URZĄD MIASTA PIEKARY ŚLĄSKIE BIURO ZAMÓWIEŃ PUBLICZNYCH

BZP.271.20.2024

WYJAŚNIENIA I MODYFIKACJA TREŚCI SPECYFIKACJI dotyczy postępowania o udzielenie zamówienia publicznego pn. **Budowa basenu pływackiego w Piekarach Śląskich**

Pytanie 79

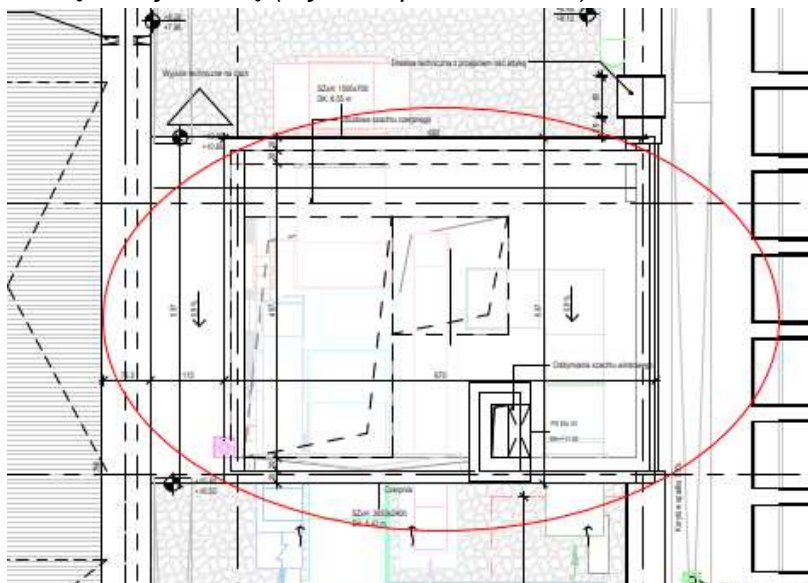
Prosimy o informację czy Inwestor planuje poziom dachu nad szachtem windowym (+10,60) w osiach 15-16/J-K obsługiwać z drabiny przenośnej czy oferent powinien przewidzieć drabinę stacjonarną (o jakich parametrach)?

Dostęp na dach nad szachtem windowym usytuowanym w osiach 15-16/J-K (poziom +11,27) zapewniony będzie przy udziale zabudowanej stałej drabiny technicznej, którą należy wykonać zgodnie z uzupełnionym rysunkiem:

- 245_PW_ARC_EA_DET_DA_4557_A0 - 16.07.2025 r. (79)

Na dachu budynku występują również stałe drabiny techniczne z przejściem nad attyką zapewniające skomunikowanie poszczególnych sekcji dachu. Rozwiązanie dla takich drabin przedstawia zaktualizowany rysunek:

- 245_PW_ARC_EA_DET_DA_4523_A5 - REWIZJA 1 - 16.07.2025 r. (79)

Do odpowiedzi załączamy także zaktualizowany rzut dachu uwzględniający drabiny dachowe - rysunek:

- 245-PW-ARC-EA-RZU-RF-1025-A6 - REWIZJA 3 - 24.06.2025 r. (79)

Pytanie 554

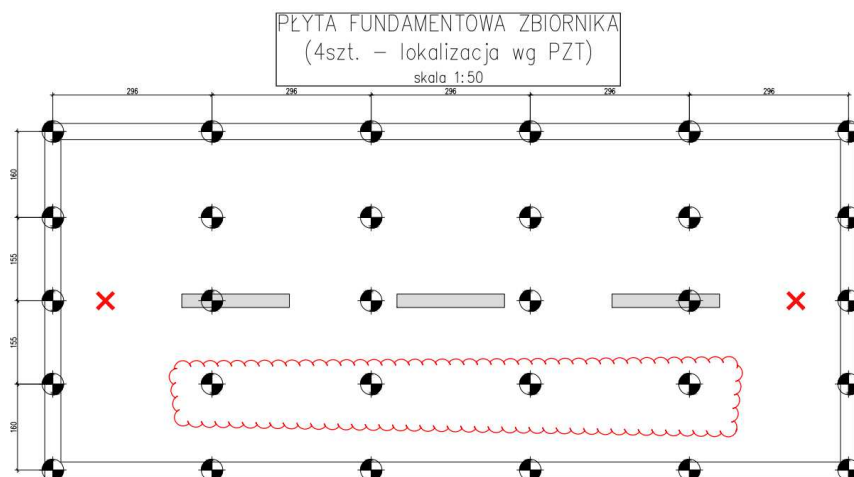
Płyty fundamentowe pod zbiorniki - prosimy o informację co oznaczają zaznaczone elementy na rysunku?

Wyjaśnienie oznaczenia rysunkowego wprowadzono na zaktualizowanej dla pytania nr 48 treści rysunku o nazwie:

- 245-PW-KON-EA-RZU-B1-1002-A4-RYSUNEK SZALUNKOWY ZBIORNIKÓW - 07.07.2025 r. (48)
